Erindi nr. P-2021-09-22-0045

HESTHÚSABYGGÐ Á HÓLMSSHEIÐI

ALMANNADALUR

DEILISKIPULAGSBREYTING - TILLAGA

Tillaga að breytingu deiliskipulags, sjá nánar í greinargerð mkv. 1:2000

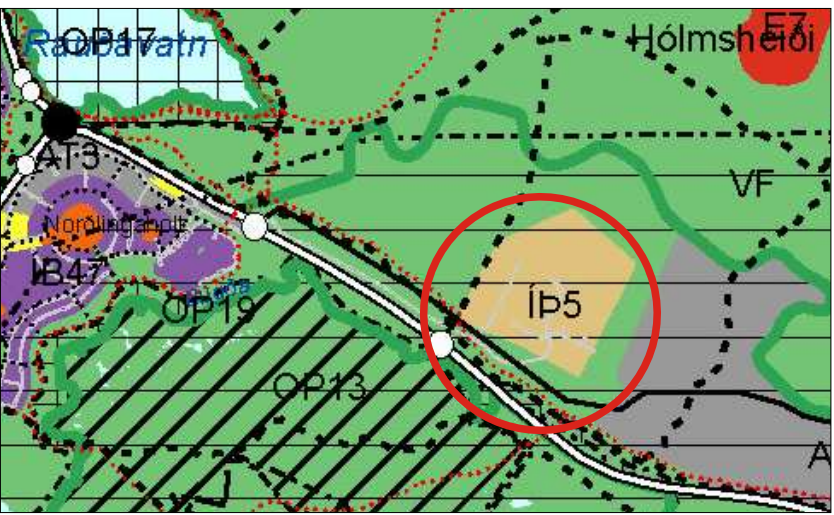
Breytingar á skipulaginu skiptast í tvennt, annars vegar framtíðar áætlanir og hins vegar samræming skipulagsins að núverandi stöðu. Gatan Hrossnes var áður nefnd Fjargata í eldra skipulagi fyrir svæðið og er þessi greinargerð uppfærð með Hrossnes götuheitinu en í gildandi greinargerð og fyrir uppráttum er götuheitið Fjargata. Fjargatir er heitið yfir svæðið sem nær yfir húsinn við Surtlugötu og Ásagötu.

- Skipta núverandi lóðum við Hrossness (Fjargötu) og Vegbrekkur, sem eru fyrir 4 hús í minni einingar þannig að eitt hús er á hverri lóð. Sjá einnig kafla 3.2.2.

- Kvaðir um lagnaleiðir og helgunarsvæði þeirra að nýjum löðarmörkum. Sjá einnig skýringarmynd.
- Bætt við tveimur beitarrhólum vestan við svæðið, um 1,2ha og 0,7ha, með reiðleið á milli. Deiliskipulagssvæðið stækkað til samræmis. Sjá einnig kafla 3.1.4.

- Við enda Almennadalsgötu er stæðum fjölgað úr 9 í 13. Sjá einnig kafla 3.3.2.
- Úlfrá bilastæðinu við Almennadalsgötu er tenging inn á um 2000m² plan fyrir heyrúllur. Sjá einnig kafla 3.1.5.

- Vestan við reiðskemmu/félagshéimili er gert ráð fyrir allt að 800m² reiðskemmu á 1128m² lóð. Hringgerði fært norðar. Sjá einnig kafla 4.3.
- Við enda Hrossness er gert ráð fyrir allt að 800m² reiðskemmu á 1836m² lóð. Reiðstigurinn aðlagður þessu. Sjá einnig kafla 4.3.

- Áætlað bilastæði við syðri enda Ásagötu er breytt að lögun og fækkað um 1 stæði, 13 í stað 14. Löðarmörk í kringum stæðin felld niður. Þrjú ný stæði áætluð við syðri enda Surtlugötu. Sjá einnig kafla 3.3.2.

- Norðan við reiðskemmu við enda Hrossness er gert ráð fyrir um 1350m² plani fyrir heyrúllur. Sjá einnig kafla 3.1.5.
- Kerrustæðum norðan við Fjargatir er fjölgað úr 23 í 28 og staðsett norðan við veginn í stað sunnan við veginn. Löðarmörk í kringum stæðin felld niður.

- Helgunarsvæði við nýjan jarðstreng frá síðustu breytingu sýnt á upprætti.
- Ný tenging frá reiðstöð norðan við Fjargatir inn á nýjan línuveg sem nýttur verður sem reiðleið.

- Reiðleið færð norðan við Surtlugötu 11 og felld niður milli Ásagötu 9 og 11 og milli 10 og 12.

- Bræmsubeygja er við norðurenda skeiðbrautar.
- Tamningagerðið vestan við reiðskemmu/félagshéimili er fært sunnar, á núverandi stað.
- Hringgerði, vestan við Vegbrekku 10, ásamt reiðstíg, fært til samræmis við staðsetningu í raun.
- Reiðstigur til austurs, út frá deiliskipulagssvæðinu, færður í raun legu.
- Núverandi hringgerði við syðri enda Ásagötu fær að halda sér í stað áætlaðs hringgerðis austan við Fjargatir.

Skýringarmynd - kvöð um 4m og 8m helgunarsvæði fyrir lagnir. Sjá kafla 4.6 Annað í greinargerð.

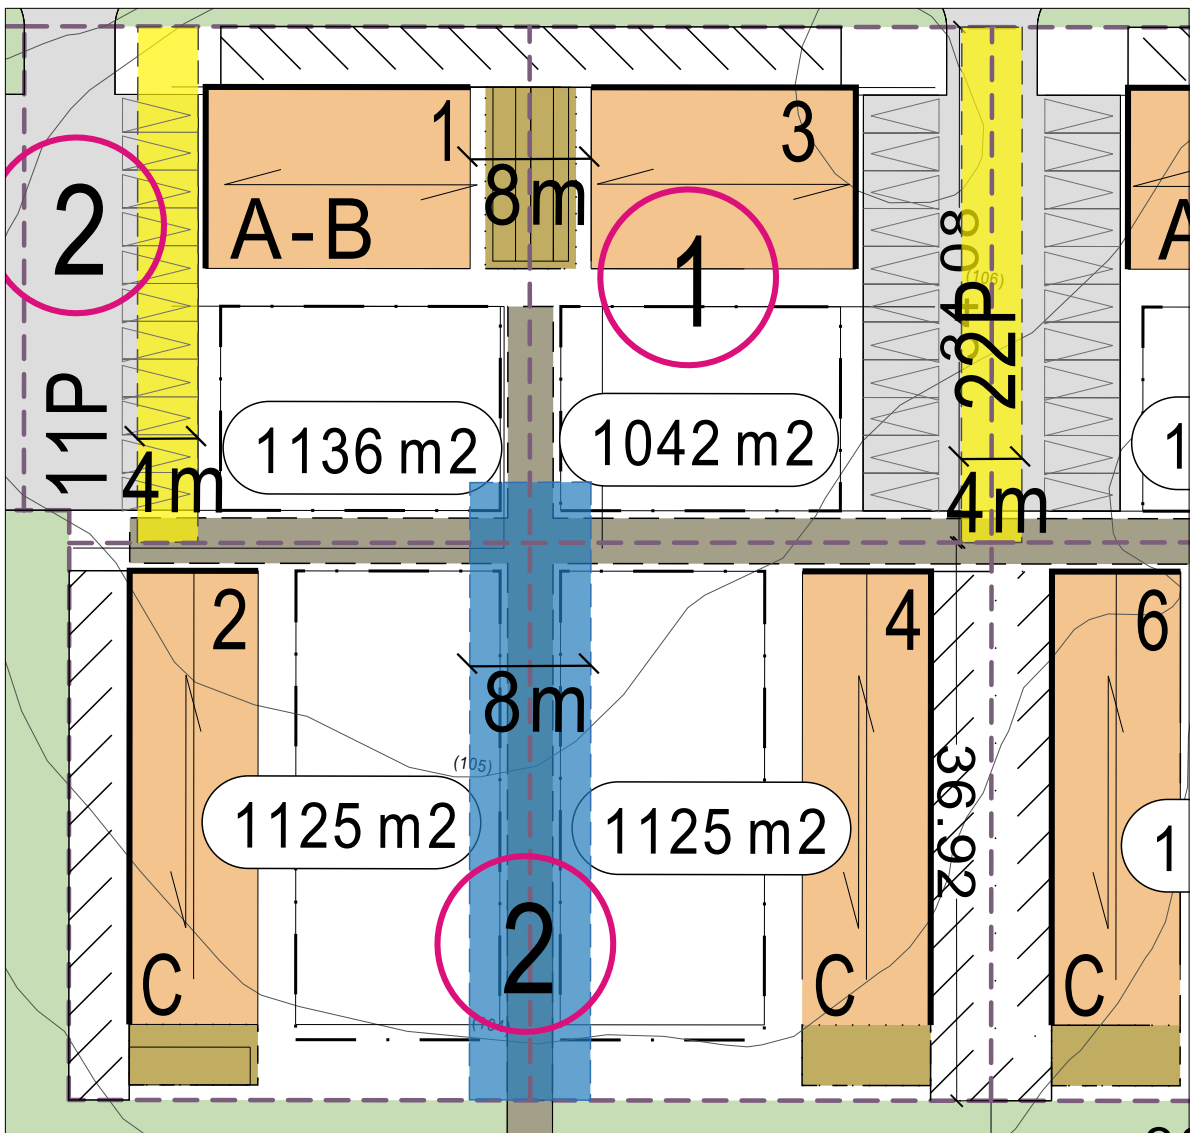
Kvöð er um annars vegar 8 m breitt helgunarsvæði fyrir fráveitilagnir, blátt á upprætti, og hins vegar 4 m breitt helgunarsvæði fyrir heitt og kalt vatn og rafmagn, gult á upprætti. Þar sem byggingarreitir liggja að kvöð um lagnaleið þarf framkvæmdaraðili að tryggja að við framkvæmdir verði ekki grafið undan lögunum.
